COMMUNE DE POULDERGAT (29100)

ENQUETE PUBLIQUE relative au projet
de REVISION du ZONAGE D'ASSAINISSEMENT des EAUX USÉES
de MISE EN PLACE du ZONAGE D'ASSAINISSEMENT des EAUX PLUVIALES

Deuxième partie: CONCLUSIONS & AVIS

du COMMISSAIRE ENQUÊTEUR : M. LE GOFF Jean-Jacques

Figure 1 : le zonage d'assainissement en vigueur

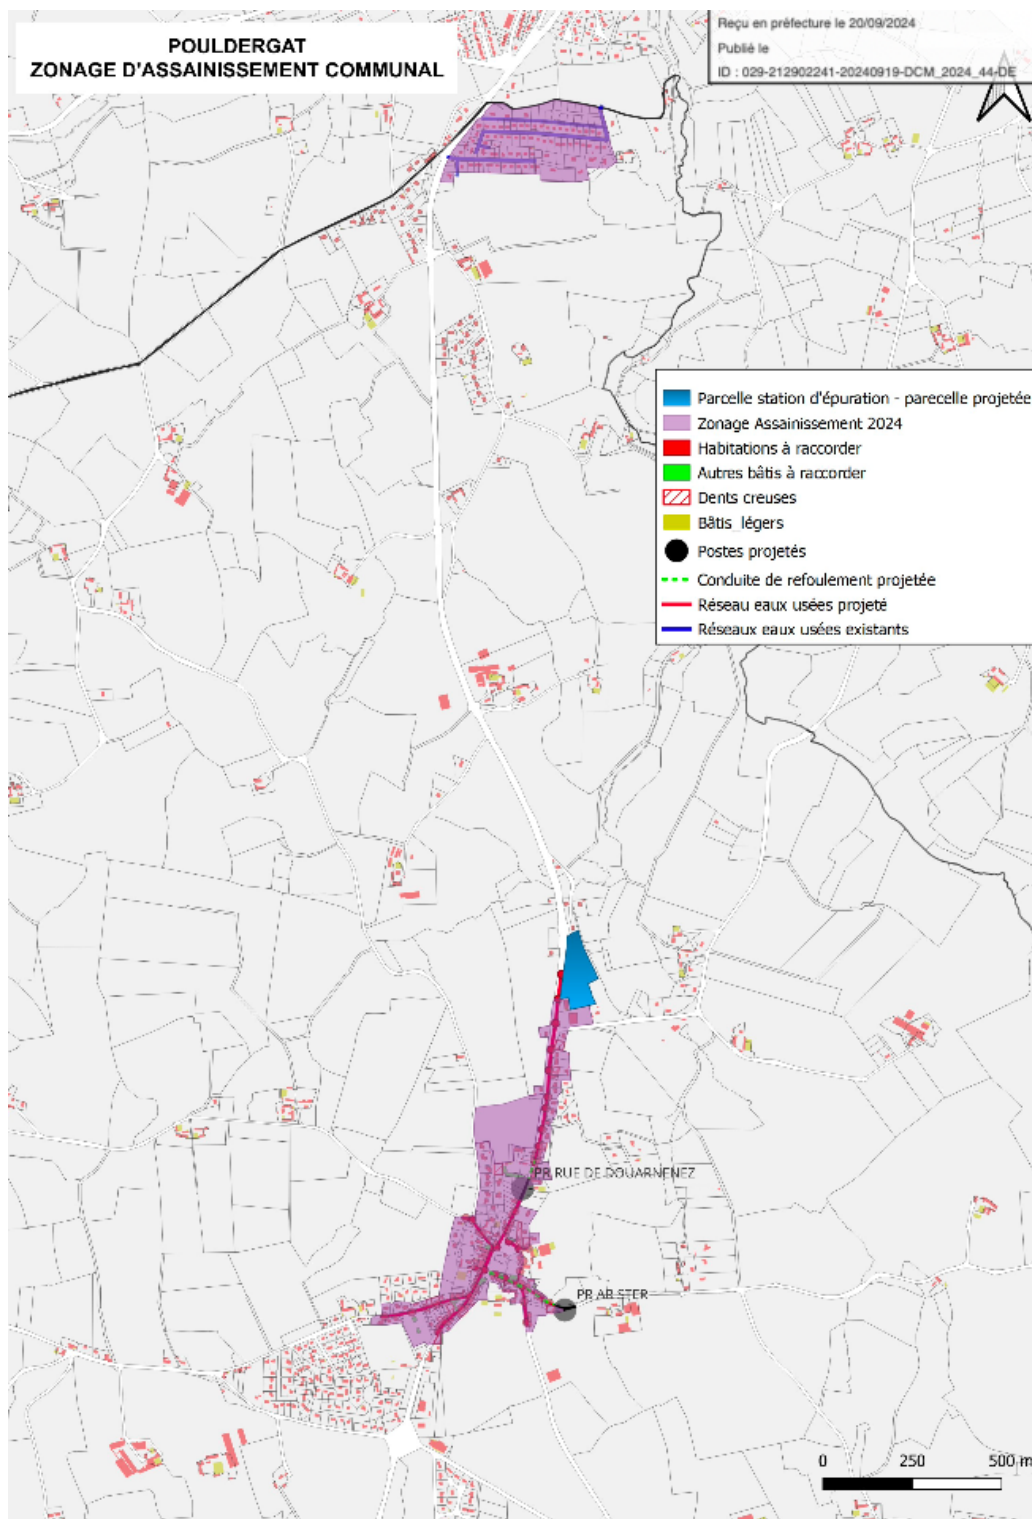
Le dossier mentionne une révision du ZAEU de Pouldergat en se basant sur une carte de zonage établie par ANTEA en 2000, sans aucun document justifiant son approbation ou la réalisation de travaux.

Une étude de 2014 réalisée par le BE SAFEGE mentionne l'existence d'un réseau de 0,3km de réseau EU, mais aucun plan n'a pu être retrouvé, **le dossier de PLU communal ne comporte pas d'annexe relative à l'assainissement**. Un emplacement réservé (ER 5) destiné à la station d'épuration figure sur le document graphique du PLU modifié en 2015, le projet propose aujourd'hui un nouveau site plus approprié pour un fonctionnement principal du réseau de collecte en « gravitaire ».

1) **MER:** A priori, il s'agissait seulement d'une étude réalisée par ANTEA au niveau du bourg et du lotissement de Kerguesten. Au niveau du bourg, les études suivantes (ARTELIA 2013) ont été au-delà des limites spatiales de cette carte de zonage collectif.

Le service des eaux n'a pas retrouvé trace d'une délibération prescrivant le zonage d'assainissement de la commune de Pouldergat et effectivement aucun document ne figure dans les annexes sanitaires du PLU communal. Cependant le PLU fait bien mention d'un zonage d'assainissement collectif.

Appréciations du CE: Le PLU mentionne l'existence d'un zonage d'assainissement des eaux usées pour la commune de Pouldergat sans qu'une délibération du conseil municipal ne l'ait approuvé, ce qui peut aussi expliquer que sa mise en place n'ait pas été réalisée. *L'enquête qui s'est déroulée avait pour objet un projet de révision du zonage d'assainissement des eaux usées, elle correspondrait plutôt à la mise en place d'un zonage d'assainissement. Le mot « création » est d'ailleurs employé dans le dossier.*

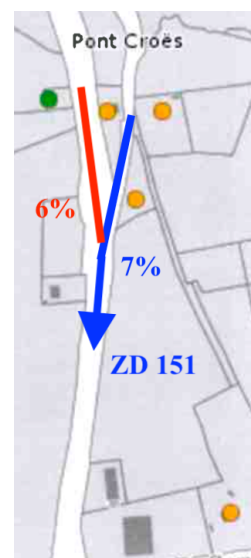
Appréciations du CE: Mr Vigouroux réside au nord du site envisagé pour la station d'épuration, et il propose logiquement un prolongement du réseau de collecte vers Douarnenez et son raccordement à celui de cette ville, en soulignant les avantages que cela pourrait présenter: raccordement des habitations à proximité immédiate de la station et non incluses dans le projet,

raccordement de plusieurs hameaux en bordure de la RD 143, et évitement de nuisances (servitudes, rejet,).

Le rattachement des propriétés de Pont Kroez, au nord du site envisagé pour la station nécessiterait au moins une pompe de refoulement au vu de leur situation topographique, en contrebas de la parcelle ZD 151 (voir pentes moyennes ci-contre - figure 17 pièce 6 annotée).

Le document montre que les ANC de ces riverains du site sont soit conforme, soit « non conforme - non polluant ».

Ce secteur n'a été étudié que dans le cadre d'un transfert des effluents vers Douarnenez, il n'a pas été évalué pour un raccordement au projet présenté. La situation est identique à celles des habitations de second rang au quartier Ar Barr Vraz ou au lotissement Bel Air, non raccordées également en raison de leur situation en contrebas. La situation des ANC ne justifierait pas aujourd'hui une modification du zonage présenté, ce qui induirait également une augmentation de la charge de la station.

Le prolongement du réseau de collecte pour intégrer les habitations de Pont Kroez ne se justifie pas dans l'immédiat au vu des coûts induits et surtout de la situation actuelle des ANC.

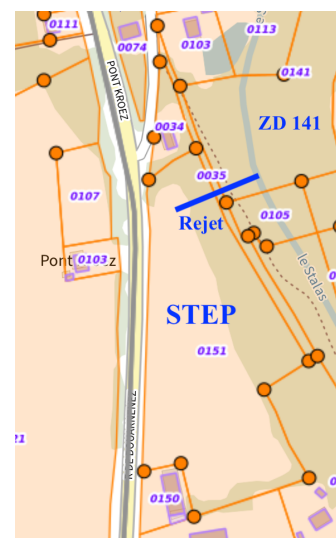
Appréciation du CE : L'enquête publique concerne effectivement le projet de zonage d'assainissement des eaux usées de la commune et non les éventuels travaux liés, ici l'édification d'une station d'épuration. Ce zonage a pour objectif de distinguer les secteurs desservis par l'assainissement collectif et les secteurs demeurant en assainissement non collectif. Néanmoins, s'agissant de la création d'une STEP il apparaît important, outre la cohérence entre les secteurs desservis et la capacité de traitement, de situer le point de rejet dans un environnement sensible (Stalas, zones humides, terrains privés).

Le dossier mentionnait le secteur 1AU_i de Pont Kroez comme site probable et aucun autre site n'a été étudié. L'emplacement réservé n°5 n'est pas évoqué dans le dossier, il s'agit pourtant du site prévu au PLU pour la STEP (PLU modifié 2015); il n'apparaît plus adapté aujourd'hui et devra être retiré de la liste des ER. Lors d'une visite sur les lieux après les fortes pluies de fin janvier j'y ai rencontré le géomètre ce qui semble confirmer le choix du site sur le secteur 1 AU_i.

3) **MER:** A ce stade, nous ne sommes pas en mesure de vous fournir un plan précis des ouvrages. L'assistant à maîtrise d'ouvrage (AMO), ARTELIA, a été notifié en décembre 2025. Une de ses missions est la rédaction d'un dossier de consultation pour retenir un maître d'œuvre qui aura pour but de concevoir, planifier, et de superviser les travaux de construction de cette nouvelle station d'épuration. Sans le rendu de la mission de l'AMO, Douarnenez Communauté ne peut vous fournir des plans.

Cependant, Douarnenez Communauté tient à rappeler les éléments suivants :

- L'enquête publique objet du présent mémoire concerne la révision du zonage d'assainissement collectif et non la construction de la future station d'épuration.
- Douarnenez Communauté prévoit que la future station sera construite au sud de la parcelle, tandis que la zone d'infiltration serait localisée au nord de celle-ci. Le positionnement précis prévoira de s'éloigner au maximum des habitations des riverains et de conserver les espaces boisés.
